MAGNETOM Biograph mMR

KLANTVEILIGHEIDSADVIES

Bepaalde parameters in de EPI-reeks resulteren in defecten van de gradiëntspoel in het Biograph mMR-systeem

Afbeelding 1: Voorbeeld van een tabblad Reeks > Deel 1 voor een epi-reeks.

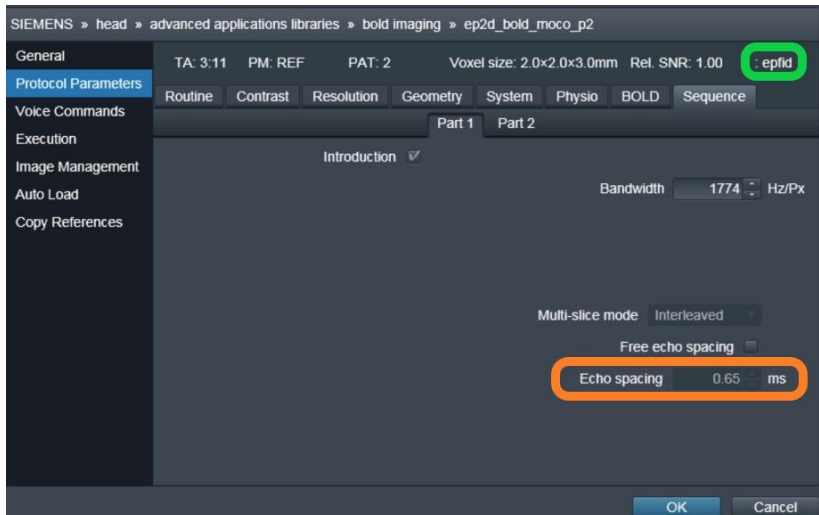
Wanneer bepaalde parameters (tijd tussen echo's van 0,50 ms; 0,51 ms en 0,52 ms) worden gebruikt in EPI (echo-planaire beeldvorming), ondergaan reeksen veel interne belasting in de gradiëntspoel. Dit kan tot scheuren in de gradiëntspoel leiden.

De tijd tussen echo's in de epi-reeks mag niet 0,50 ms, 0,51 ms, of 0,52 ms zijn. Controleer de tijd tussen de echo's van de reeks voordat u ze start. Dit geldt voor Siemens-reeksen, maar ook voor reeksen van derden, bijvoorbeeld van partners (C2P) en door de gebruiker geprogrammeerde reeksen. De tijd tussen de echo's van de reeks kan meestal worden bekeken op het tabblad Reeks > Deel 1, zie afbeelding 1, oranje). De afkortingen voor de reeksen (zie afbeelding 1, groen) zijn bijvoorbeeld epse, epfid, cmrr, etc. Deze reeksen worden het vaakst toegepast voor functionele beeldvormingsonderzoeken van de hersenen, zoals diffusie-gewogen beeldvorming van de hersenen. De tijd tussen de echo's kan bijvoorbeeld worden aangepast door de bandbreedte te wijzigen.

Siemens Healthineers werkt aan een software-oplossing. Deze wijziging voorkomt het gebruik van de kritieke parameterinstellingen. De correctie VE11P-SP08 (MR057/23/P) komt beschikbaar in CY Q3 2024.
